IPG FIBER LASER

The LASER INTERLOCK DEBUGGER

Document Number	Rev
FIBER	2.0 A

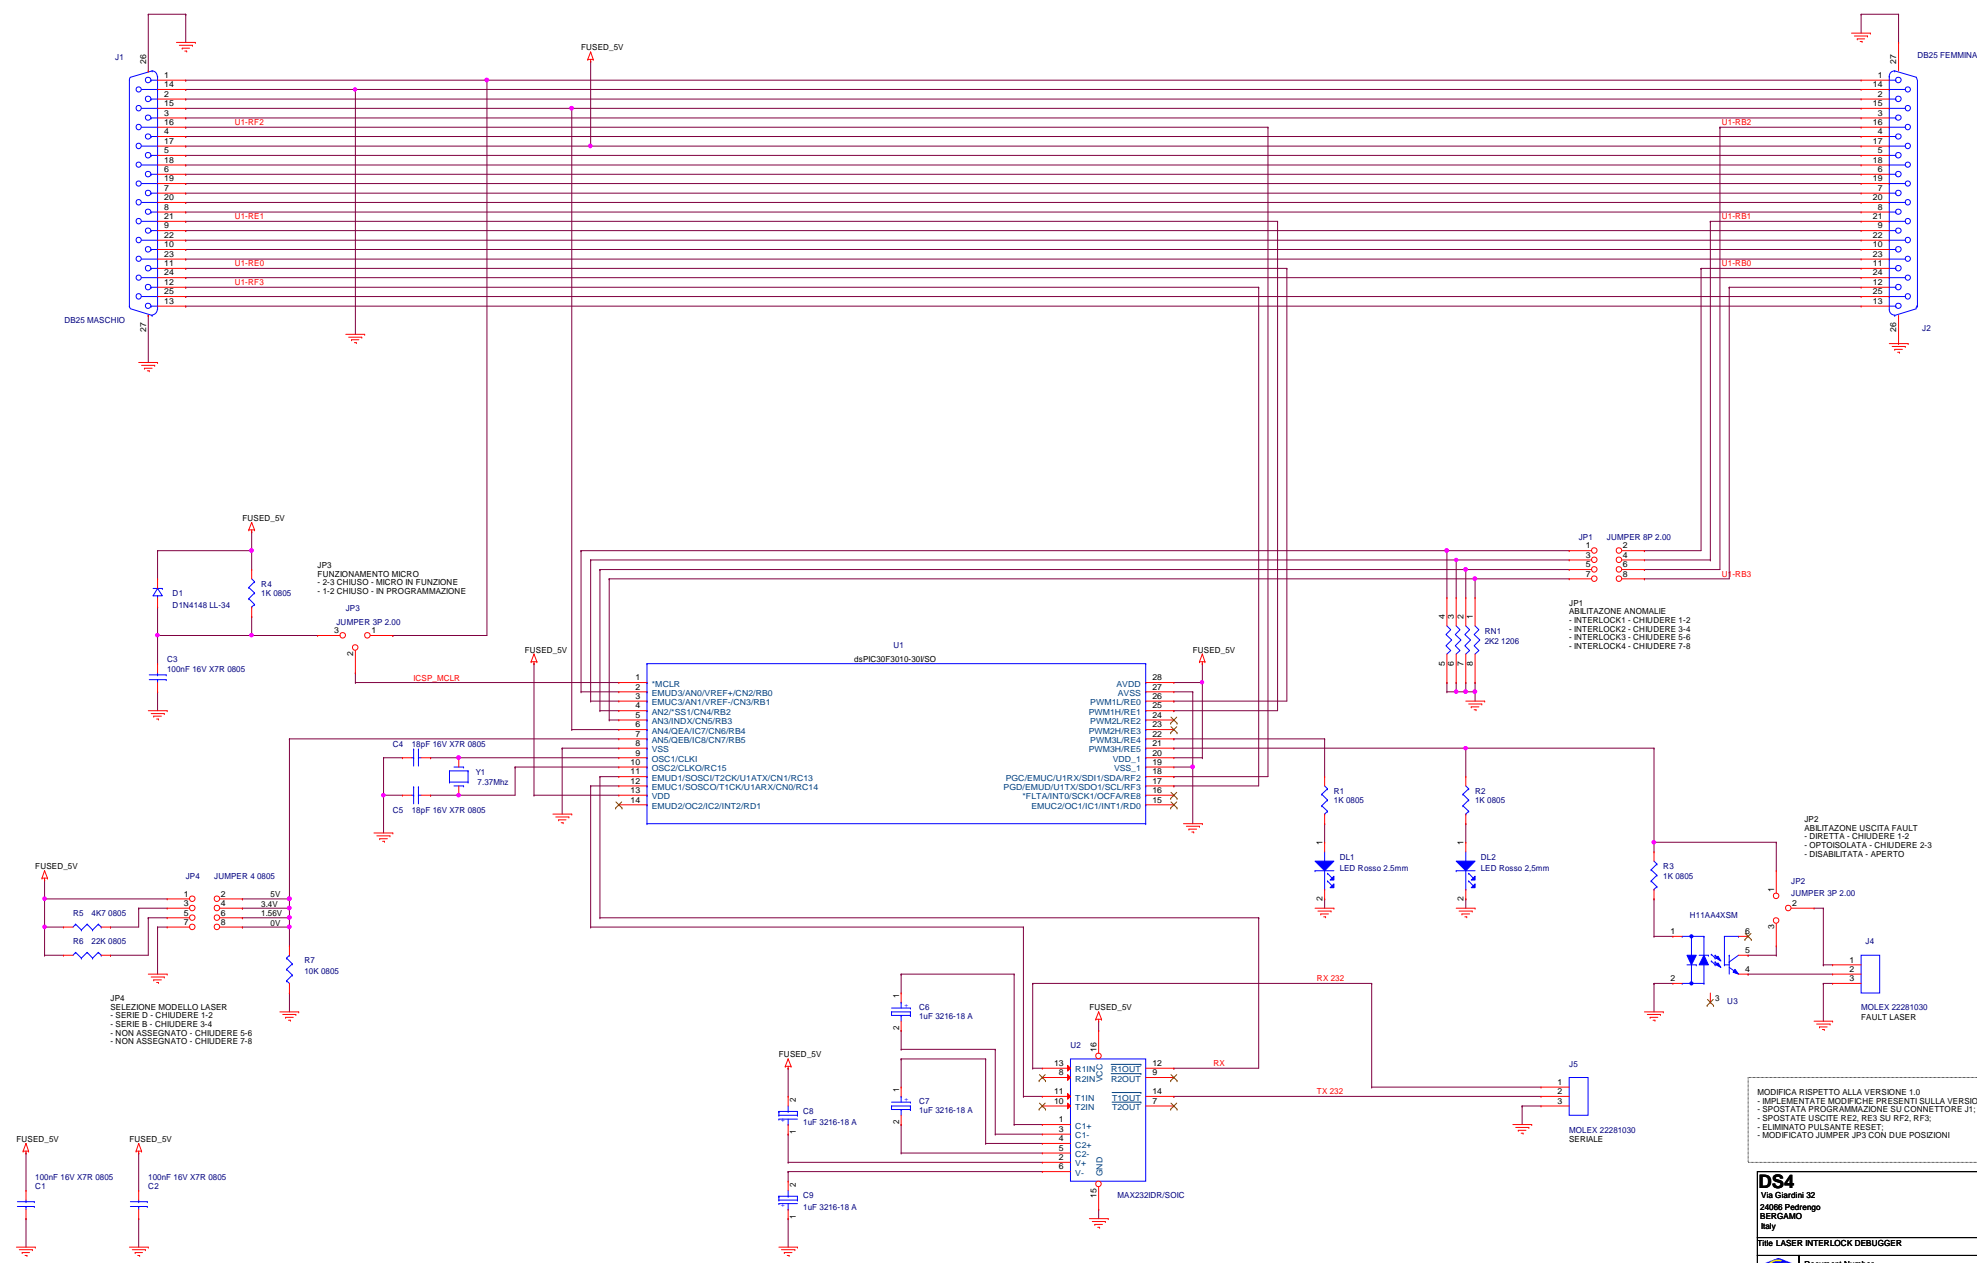
MODIFICA RISPETTO ALLA VERSIONE 1.0
 - IMPLEMENTATE MODIFICHE PRESENTI SULLA VERSIONE PRECEDENTE;
 - SPOSTATA PROGRAMMAZIONE SUI CONNETTORI J1;
 - SPOSTATE USCITE REZ, RES SU RF2, RF3;
 - ELIMINATO PULSANTE RESET;
 - MODIFICATO JUMPER JP3 CON DUE POSIZIONI
